令和6年度香美町通学路合同点検 危険箇所一覧

令和6年度通学路の危険箇所について (1/4)

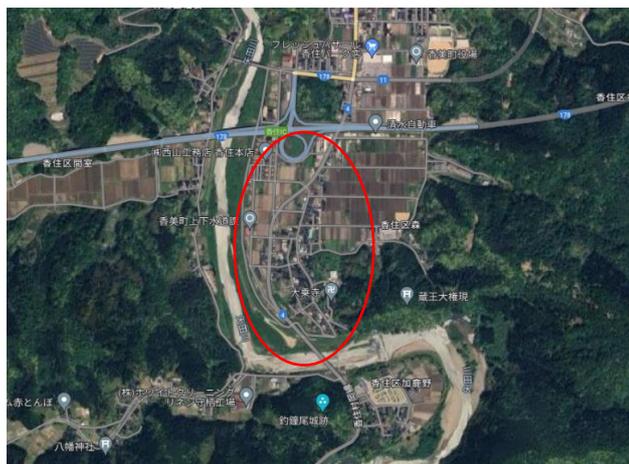
危険箇所名	危険な時期	通学路の状況 (危険内容)	改善要望
森郵便局付近から大乗寺橋付近まで	<div style="border: 2px solid red; border-radius: 50%; width: 40px; height: 40px; display: flex; align-items: center; justify-content: center; margin: 0 auto;"> 夏期 ・ 冬期 </div>	特に秋から冬にかけて、夕暮れの下校時間、街路灯がなく暗い。車両の通行や人通りも少なく、不審者等防犯上不安である。※一中の地区別懇談会時に要望された	街路灯の設置を要望する。

防犯灯は新温泉土木事務所では対応していません。

当該箇所は、「香美町防犯灯の設置及び維持管理に関する要綱」が定める設置箇所の定義(地区間)に当てはまらない為、設置できません。
